BBP BIESTEBROEK

NIETTECHNISCHE SAMENVATTING VAN DE BIJKOMEND EFFECTENRAPPORT

GEMEENTE ANDERLECHT | maart 2017

Afbeelding 2: Trajecten opgelegd en voorgesteld door het aangepaste BBP (ARIES op achtergrondplan BUUR, 2017)

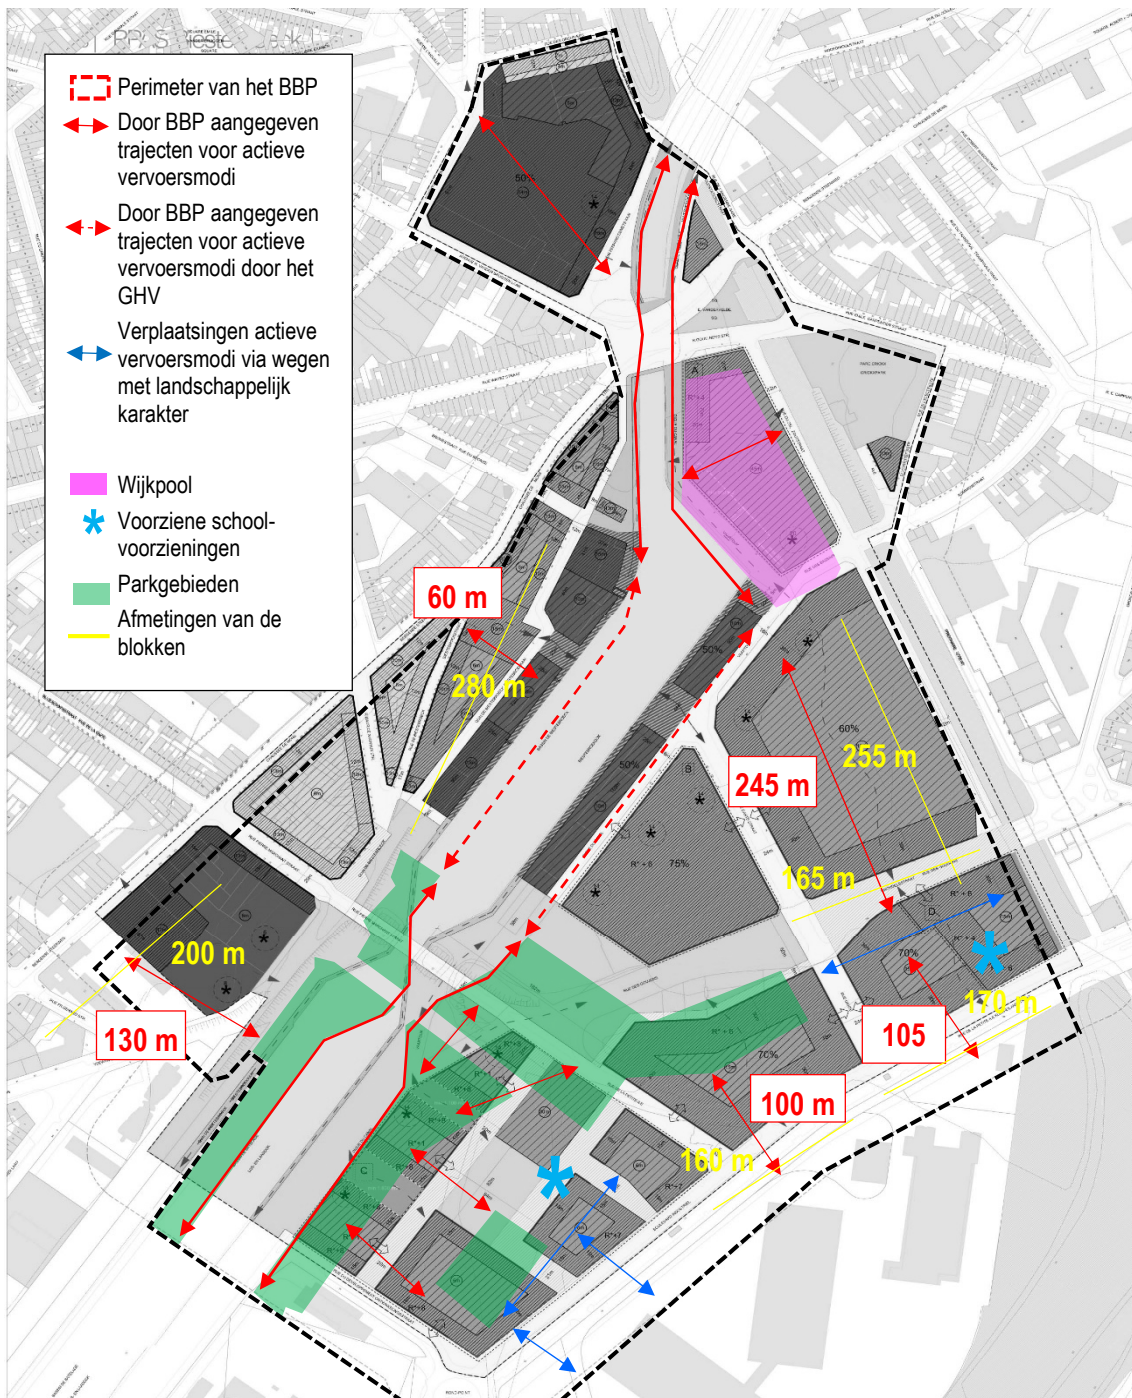
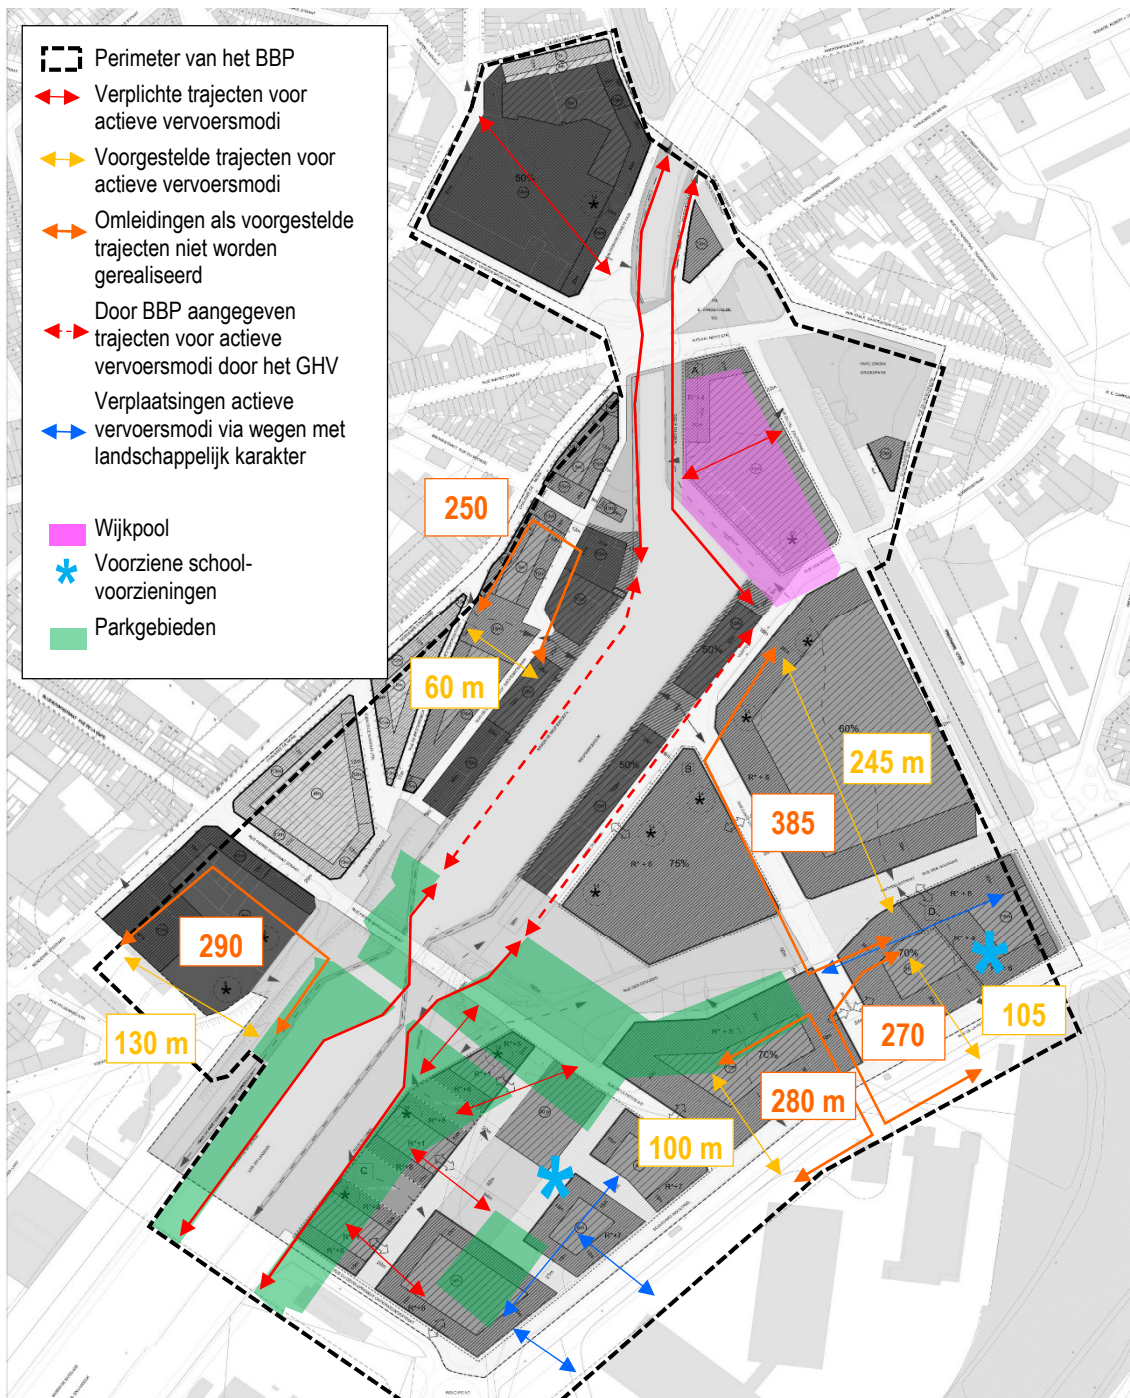
De voornaamste te vermelden wijziging heeft betrekking op de trajecten voor actieve vervoersmodi (wijziging 13). De overlegcommissie vraagt twee soorten "actieve verplaatsingswijzen" van elkaar te onderscheiden, waarvan het tracé indicatief blijft:

De overlegcommissie vraagt het door het oorspronkelijke BBP aangegeven traject dwars door het huizenblok van de Bergensesteenweg te schrappen en opnieuw een doorlopend bouwfront te voorzien. Het BBP:

- "verplicht": op de perimeters A en C en op het huizenblok begrepen tussen de Scheutveldlaan, de Orchideeënstraat, de F. Demetskaai en de Vander Bruggenlaan;
- "indicatief": voor de 3 huizenblokken aan de Dantestraat, net als aan het huizenblok van de Bergensesteenweg, de Pierre Marchantstraat en de Biestebroekkaai

Deze wijziging is in het BBP geïntegreerd.
